## 改善箇所説明図②

### 改善の内容

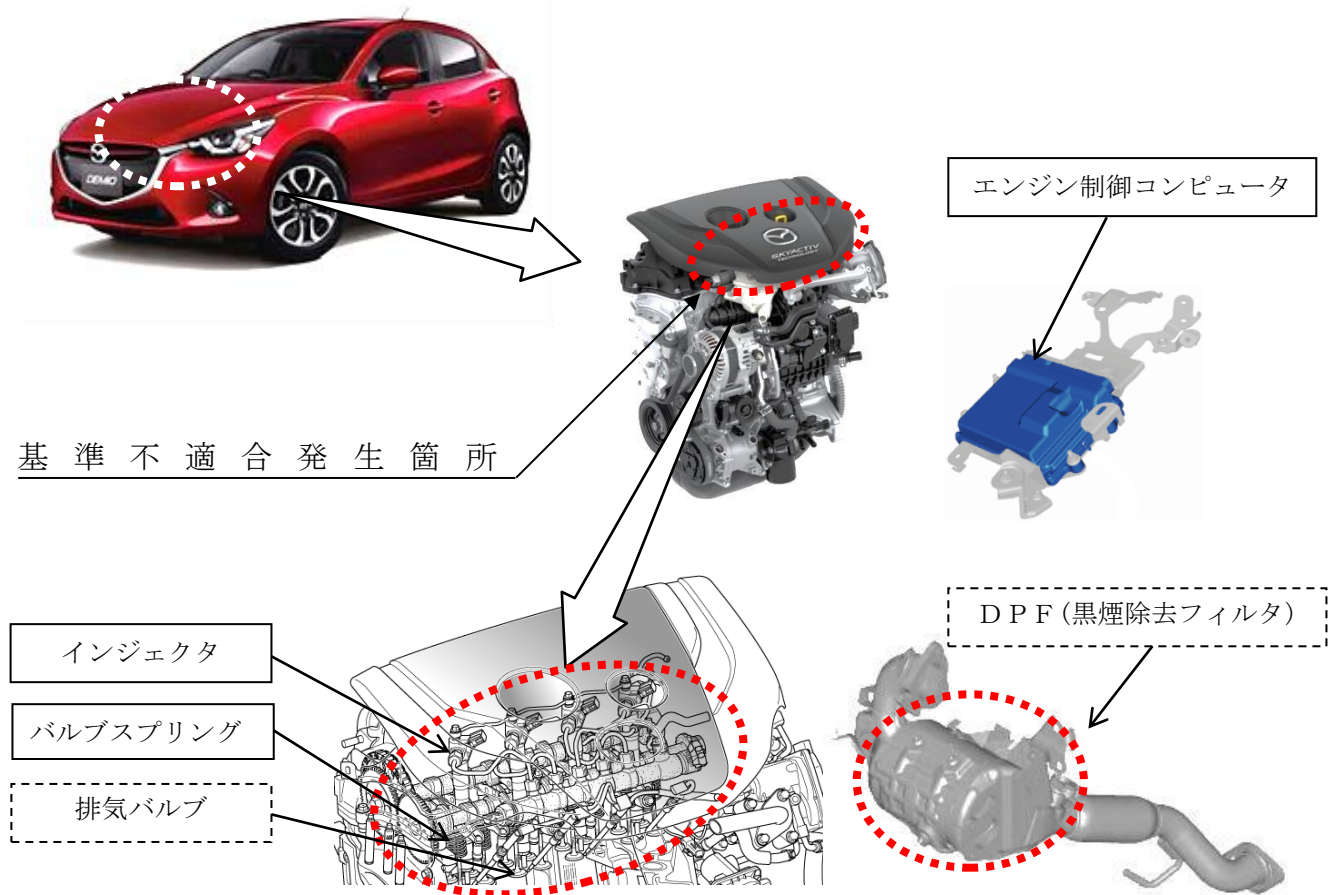
ディーゼルエンジンにおいて、低車速で加減速する走行を繰り返すと、燃焼時に発生する煤の量が増え、インジェクタ噴孔部に堆積し、燃料の噴霧状態が悪化することで、さらに煤の量が増え、排気側バルブガイド周辺に堆積することがある。そのため、排気バルブが動きにくくなり、圧縮低下による加速不良や車体振動が発生するとともに、エンジン警告灯が点灯あるいはグローランプが点滅し、最悪の場合、エンジンが停止するおそれがある。

使用者に当該不具合を周知し、エンジン警告灯が点灯あるいはグローランプが点滅した場合は、速やかに点検入庫するよう促す。また、点検入庫した場合には、エンジン制御コンピュータ等を点検し、排気バルブのバルブスプリング、インジェクタを無償で交換するとともに、エンジンおよびD P F（黒煙除去フィルタ）に堆積した煤を清掃する。

識別：左リヤ・ドア・ロアヒンジ取付けボルト（上側）に黄ペンを塗布する。
